VEHÍCULOS AFECTADOS :

Síntoma

Función inoperativa del compresor variable del clima.

IMAGEN 1:

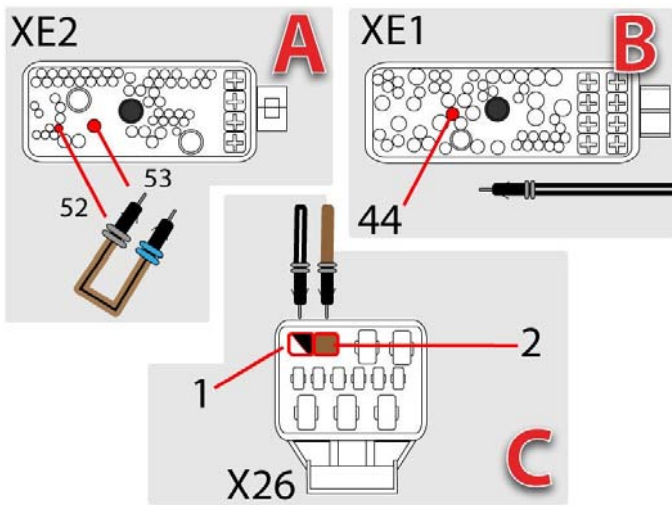
Ver imagen 1:

A - Realizar un puente en el conector XE2 entre el pin 52 (anillo gris) y 53 (anillo azul) con cable de color marrón/negro del Kit eléctrico.

B - Realizar una conexión en el conector XE1 del pin 44 con el cable de color negro/blanco.

C - Extraer y aislar los cables de los pins 1 y 2, conectar el cable negro/blanco que proviene del pin 44 del conector XE1 en el pin 1 del conector X26 y conectar el cable marrón en el pin 2 del conector X26 tal como figura en la imagen.

IMAGEN 2:

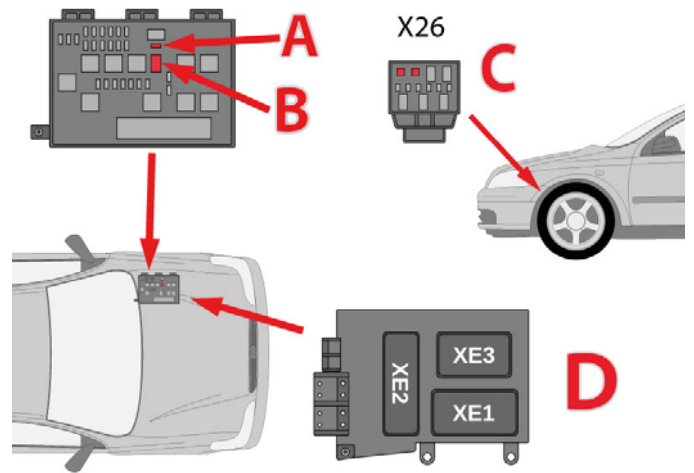
Ver imagen 2:

A - Ubicación del nuevo relé del kit eléctrico en la caja de fusibles y relés del vano-motor.

B - Ubicación del nuevo fusible del kit eléctrico en la caja de fusibles y relés del vano-motor.

C - Ubicación del conector X26 que se encuentra detrás del guardabarros de la rueda izquierda.

D - Ubicación de los conectores XE1, XE2 y XE3 que se encuentran debajo de la caja de fusibles y relés del vano-motor.
